「中央新幹線建設工事における大井川水系の水資源
の確保及び自然環境の保全等に関する引き続き
対話を要する事項」に対する見解(その2)

令和元年11月11日(月)

東海旅客鉄道株式会社

I 地質構造・水資源専門部会編

図 燕沢付近の発生土置き場(平面図)

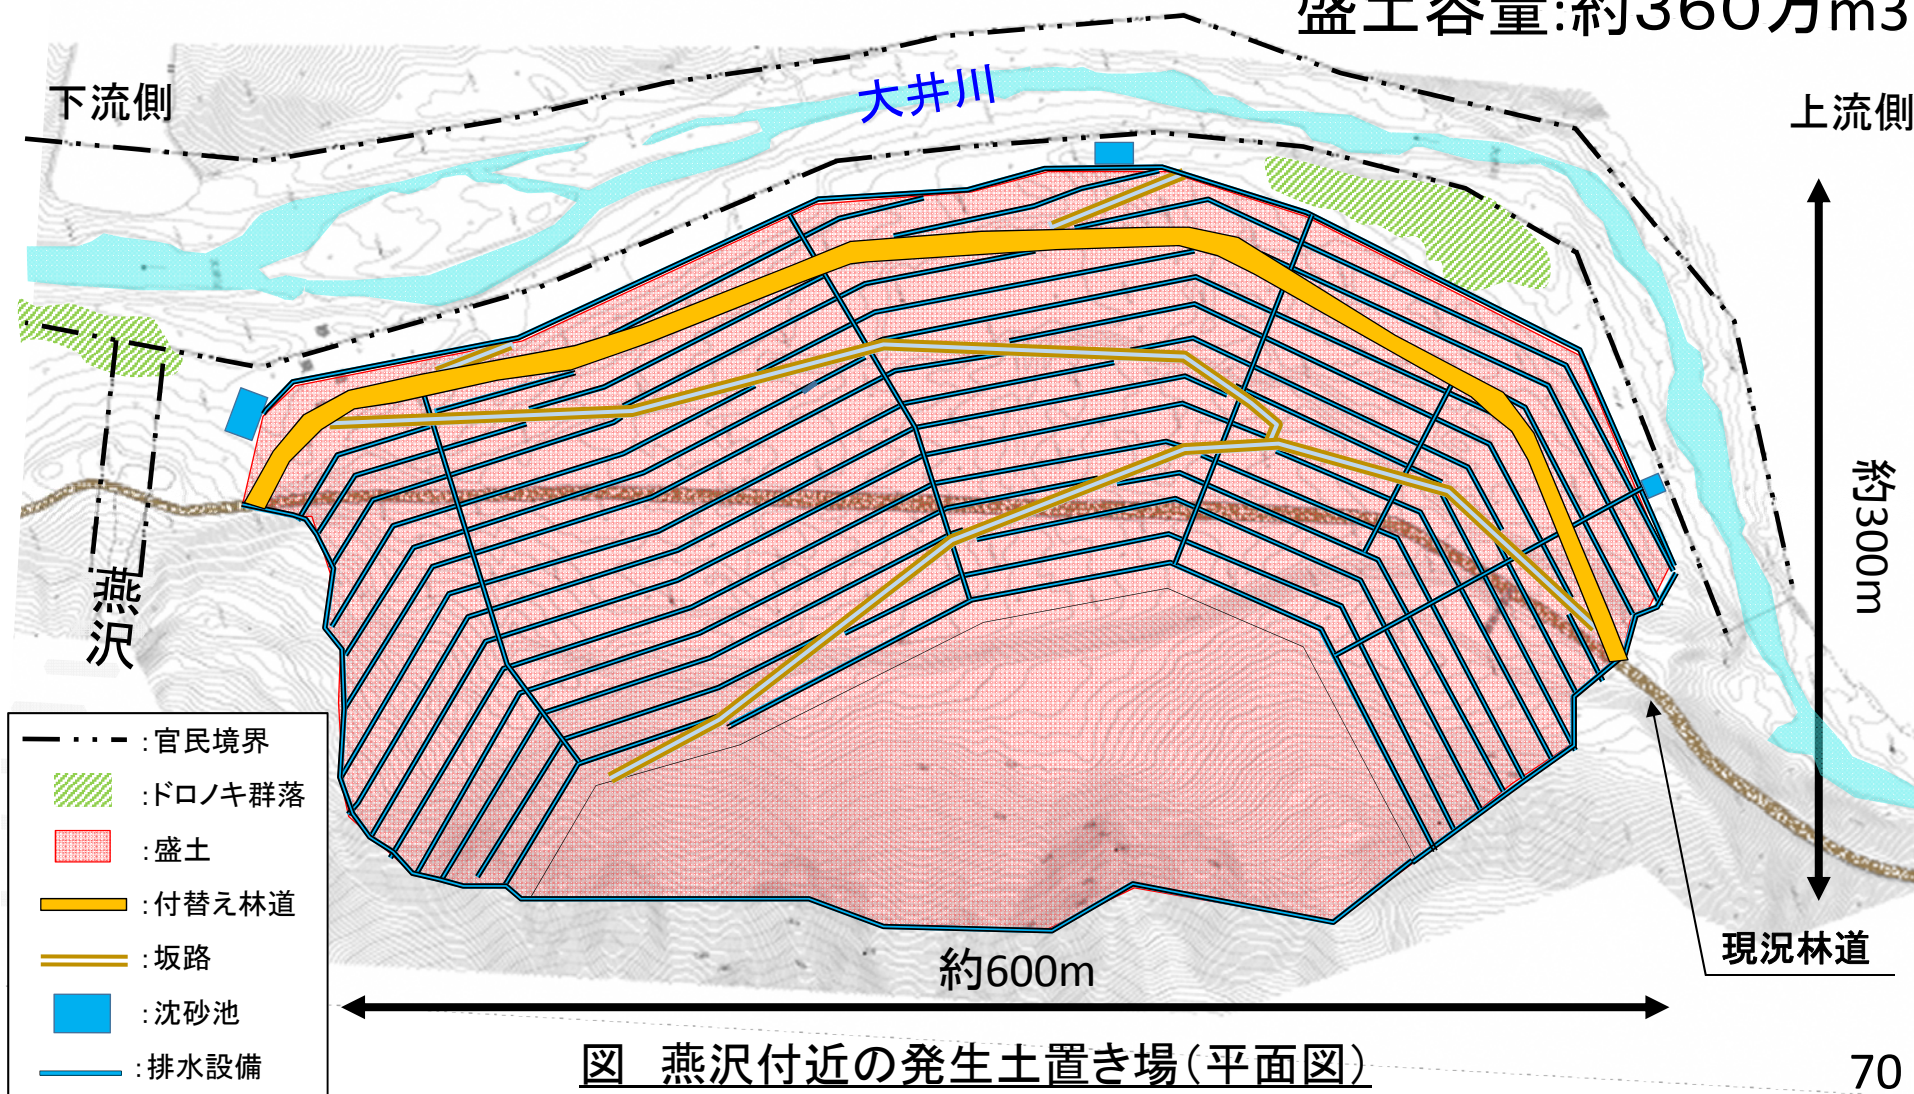
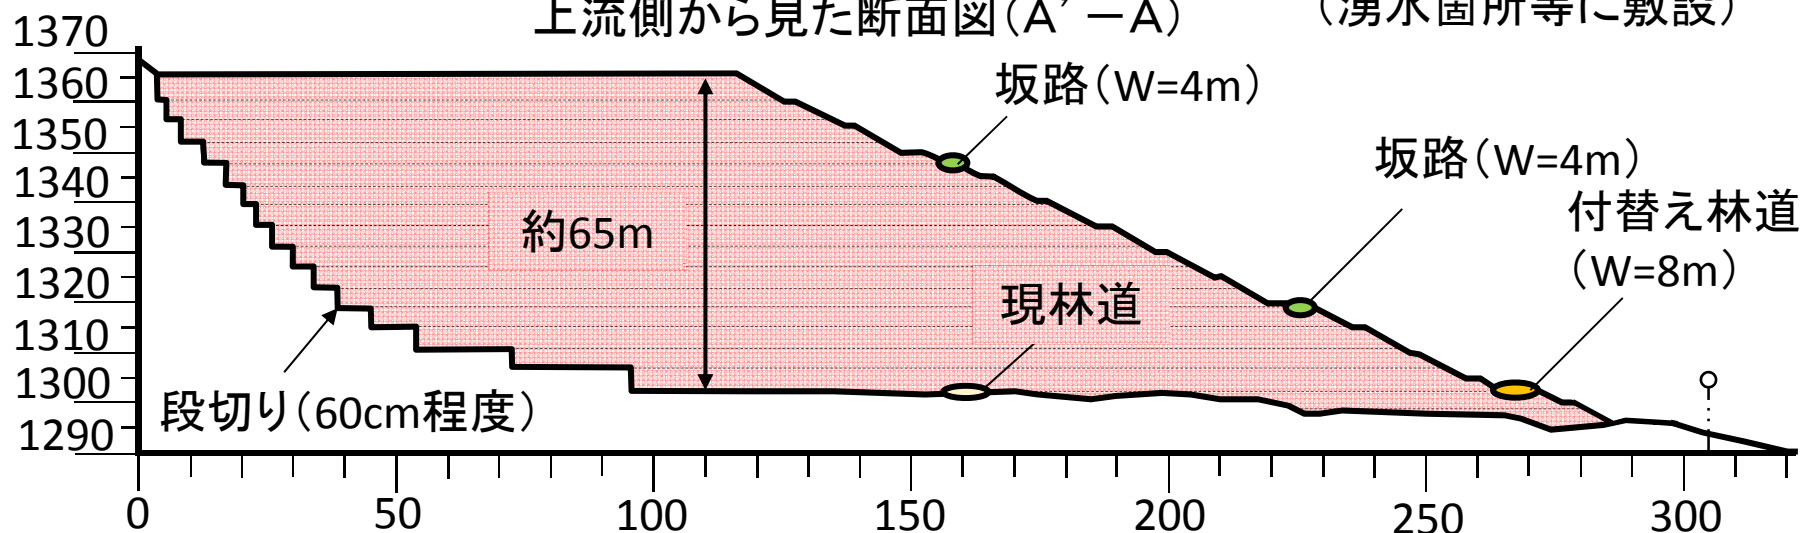
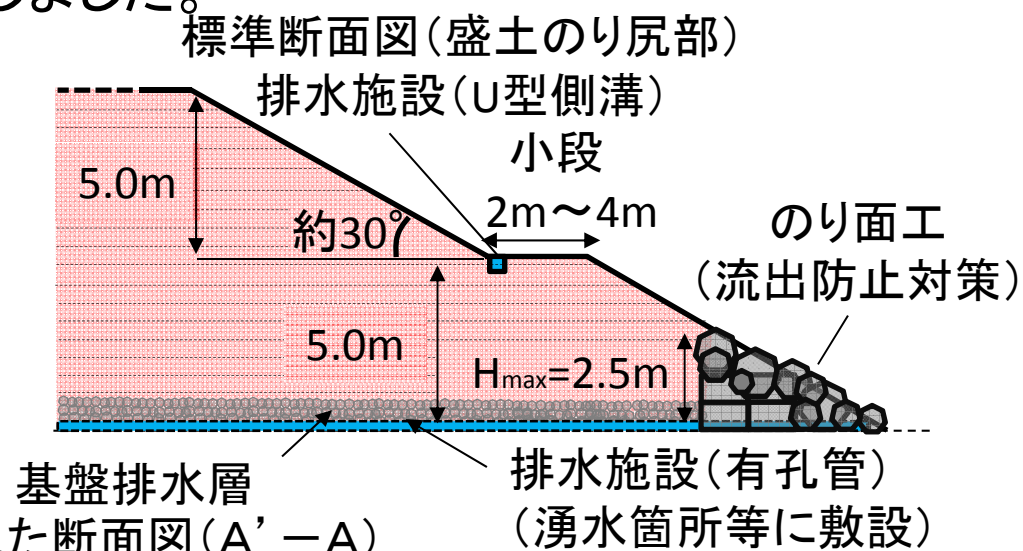
発生土置き場における濁水等の処理は、JR東海からは具体的な図面等は示されていない。調整池等の規模や能力が十分であるかを確認するため、緑化計画と併せて、平面図と立面図を用いた計画内容の(文章による)明確化

- ・排水施設やのり面勾配等の設計は、「静岡県林地開発許可審査基準及び一般的事項」等に基づき実施しました。

盛土容量:約360万m³
